－ 改善箇所説明図 －

改善措置の内容

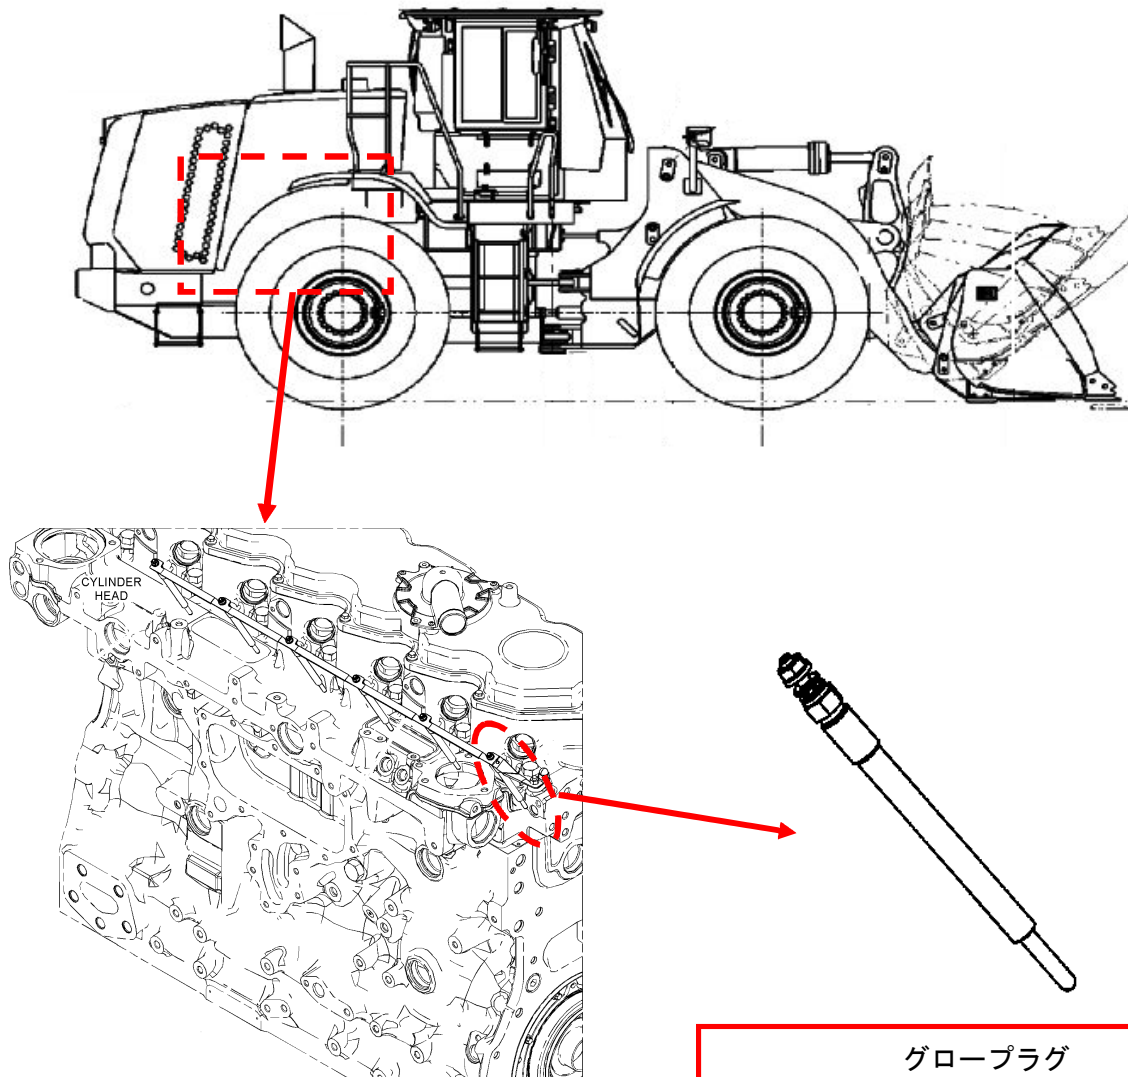
※シリンダブロックに差し込む方式で、
一気筒に一本ずつ取り付けられる。

□は交換する部品を示す。

エンジンの各シリンダに取付けられているグロープラグにおいて、製造工程が不適切なため、グロープラグ内部で電氣的短絡が発生して損傷する場合がある。そのため、そのままの状態で使用をつづけると、エンジン始動性の悪化、運転中の振動・異音の発生、グロープラグの損傷箇所からシリンダ内のガスが外部へ漏出するなどの事象が発生するおそれがある。

全車両、グロープラグを改良品に交換する。

識別：改善実施済車については、キャブ後面ガラス左下、又は、運転席左支柱下部に
No. 外-2014のステッカーを貼付けする。
